Stadtentwicklungsausschuss am 27.05.2021

Auswertung der frühzeitigen öffentlichen Beteiligung

vom 29. März bis zum 30. April 2021

Im Rahmen der frühzeitigen Beteiligung der Bürger*innen mit der Auslegung von Infomaterialien für das vorhabenbezogene Bebauungsplan-Verfahren Winterhude 42 / Barmbek-Nord 42 / Alsterdorf 42 – 1. Änderung vom 29.03. bis 30.04.2021 sind insgesamt **13** Stellungnahmen eingegangen, davon sind acht über Bauleitplanung online, vier per E-Mail und eine per Post eingegangen.

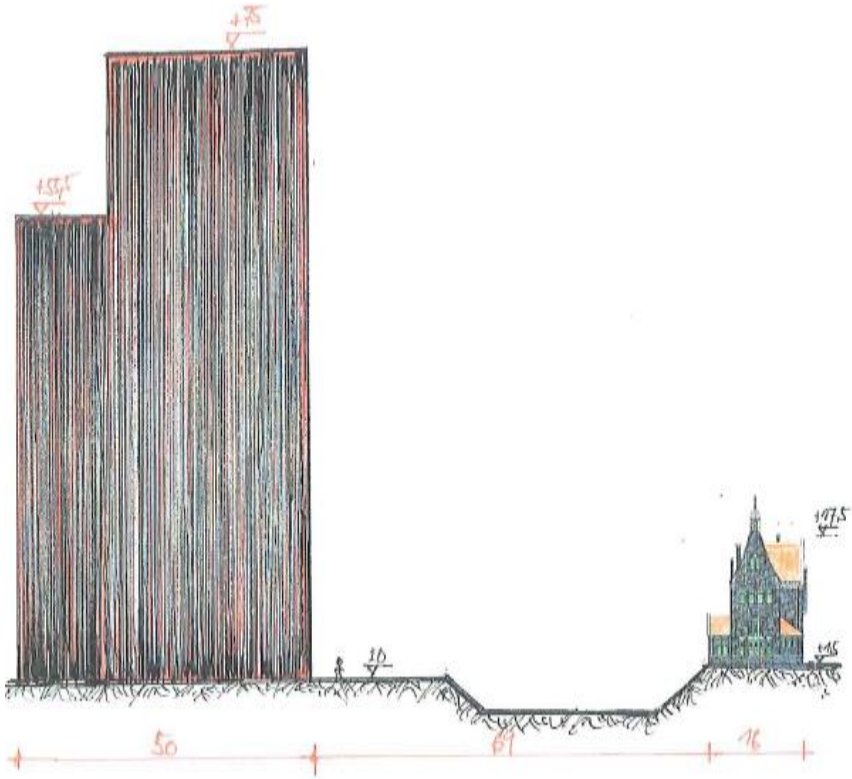
Angaben zur Stellungnahme	Bemerkung
	<p>und der Bahn, dem damals modernsten und komfortabelsten Verkehrsmittel, wurde ein Markenzeichen gesetzt.</p> <p>ES handelt sich nicht um einen City-Bahnhof, der in das Häusermeer der Stadt eingebettet ist. Hier steht ein Vorort-Bahnhof. Das Gebäude ist ein Orientierungspunkt für die weitere Umgebung und sendet eine Botschaft. Mit seinem weit über die Bäume aufragenden Dach und dem Uhrenturm signalisiert er weithin: Hier ist der Bahnhof, hier beginnt die Reise in die große Stadt und auch in die große Ferne. Diese Qualität ist heute noch in den verschiedenen Blickwinkeln auf das Gebäude ablesbar. Hier in der Ansicht vom Pergolenviertel her:</p>

Angaben zur Stellungnahme	Bemerkung
	<p>Monument der Funktion, der Unterbringung und der Notdürftigkeit.</p> <p>Die Eigenart und das Erscheinungsbild des Baudenkmals Bahnhof Rübenkamp nehmen durch die geplante Hochhausbebauung konkret Schaden. Die Bebauung ist unzulässig.</p> <p>Zu den weiteren Beeinträchtigungen des Eigentums</p> <p>Durch den geplanten, extrem großen Baukörper, der in relativ kleiner Entfernung zu unserem</p> <p>Gebäude entstehen soll, wird die Nutzung unseres Hauses durch Verschattung und</p> <p>Luftverwirbelungen wesentlich beeinträchtigt.</p> <p>Die Nutzung des Stationsgebäudes Bahnhof Rübenkamp ist so gestaltet, dass das Baudenkmal von möglichst vielen Menschen erlebt werden kann. So finden im Obergeschoss wechselnde Veranstaltungen statt. Im Erdgeschoss befindet sich seit vielen Jahren das Schachcafé, das in den warmen Jahreszeiten auf dem Bahnhofsvorplatz einen der schönsten Biergärten Hamburgs bietet. Siehe z.B. auf der Internetseite https://prinz.de/hamburg/artikel/100458-die-schonsten-biergarten-hamburgs/</p> <p>den Bericht „8 Biergärten in Hamburg, die ihr kennen solltet“.</p>	<p>Der Bahnhof und sein Vorplatz werden bereits jetzt durch die unmittelbar westlich angrenzende Baumreihe verschattet.</p> <p>Durch den westlich des Bahnhofs geplanten Baukörper tritt eine Verschattung zudem eher in den Abendstunden ein und ist damit zu vernachlässigen, da somit eine ausreichende Belichtung im Tagesverlauf gewährleistet ist.</p> <p>Zur genauen Beurteilung der Verschattung durch das Gebäude wird derzeit ein Gutachten erstellt.</p>
